# 018

Technical Bulletin

## Paski Micro-V® XF 5 i 6 PK w silnikach Renault

**Paski Micro-V® XF /Kit K015PK1750**

Rys. 1

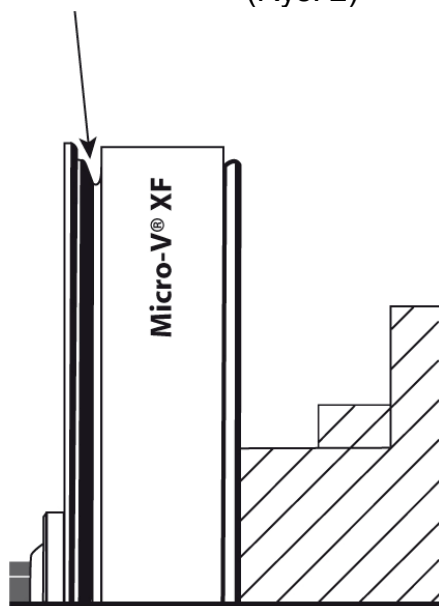
- o pompa wspomagania kierownicy napędzana paskiem: pasek musi być zamontowany po wewnętrznej stronie kół (Rys. 1)
- o pompa wspomagania kierownicy napędzana elektrycznie (nie występuje w układzie paskowym): pasek musi być zamontowany po zewnętrznej stronie kół (Rys. 2)

Rys. 2

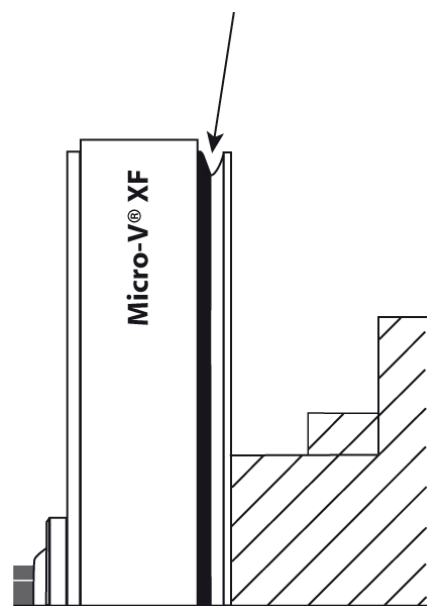
- o pasek musi być zamontowany po zewnętrznej stronie kół (Rys. 2)

- o pasek musi być zamontowany po zewnętrznej stronie kół (Rys. 2)

- o pasek musi być zamontowany po zewnętrznej stronie kół (Rys. 2)

W związku z powyższym nastąpiły pewne zmiany w ofercie Gates. Dotychczasowy pasek 6PK1753 został zastąpiony przez 5PK1750. Zestaw paska pomocniczego K036PK1753, który występuje w nowej drukowanej edycji katalogu 2007, zostanie zastąpiony zestawem K015PK1750.
